# DOSSIER DE DEMANDE D'AUTORISATION ENVIRONNEMENTALE

SITE DE MARDYCK

KA22.01.001 - VERSION N° 1

Mémoire de réponse à l'avis de  
l'Autorité Environnementale

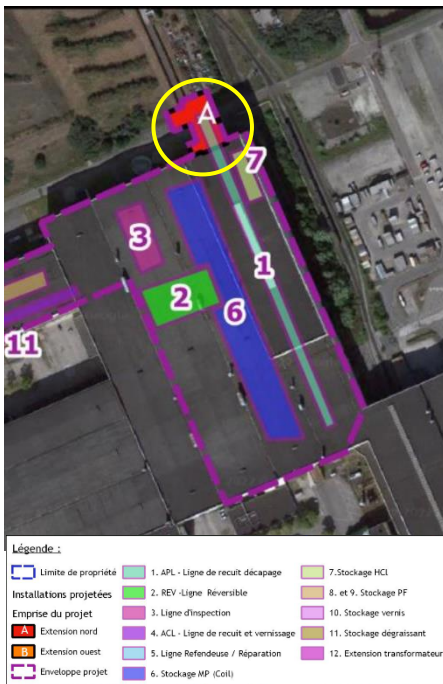
*L'autorité environnementale recommande de compléter l'étude faune-flore, avec des inventaires de terrain sur les secteurs qui seront artificialisés.*

Comme proposé en amont du dépôt du dossier (réunions de présentation DREAL et réunion avec la DDTM le 01/07/2022), puisque le projet sera réalisé en quasi-totalité dans des halles déjà existantes, l'état initial des enjeux faunistiques et floristiques repose sur les inventaires du CEN menés de 2015 à 2019 et compilés dans le plan de gestion du CEN de 2020 à 2024 (rapport tenu à la disposition de l'administration si besoin), ainsi que sur l'étude de délimitation des zones humides menée par KALIÈS (« observations opportunistes »). En effet, malgré le contexte du site (ZNIEFF sur site, à proximité du projet, réserve naturelle régionale, ...), il a été considéré que les inventaires et suivis du CEN (dont les derniers remontent à 3 ans, durée inférieure à la durée maximale reconnue de validité des inventaires [5 ans]) sont représentatifs des différents enjeux présents actuellement sur site. Les habitats sont cartographiés par le CEN dans la figure reprise en figure 27 de l'étude d'impact (p.85 / §III.5.1.1 Habitats naturels »), tout comme les enjeux floristiques identifiés par le CEN dans la carte 29 p.89 de l'étude d'impact. L'emprise du projet est en-dehors des zonages patrimoniaux et des zones à enjeux identifiées par le CEN. De plus, la majeure partie des installations projetées prendra place dans un bâtiment déjà existant. Les extensions seront construites en quasi-totalité sur des surfaces déjà imperméabilisées.

L'extension ouest, dans le prolongement des halles E1 et E2 prend place notamment sur un ancien parking, et dans une moindre mesure sur des zones de pelouse en bordure des bâtiments existants représentant une superficie d'environ 500 m<sup>2</sup>. La photographie suivante permet de représenter ces zones sans enjeu écologique identifié :

La seconde extension dans le prolongement de la halle E8 au nord-est prend place sur un espace vert en bordure de bâtiment existant, une voirie interne, puis une partie d'espace vert, soit une superficie d'environ 800 m<sup>2</sup>. La photographie suivante permet de représenter ces zones sans enjeu écologique identifié :
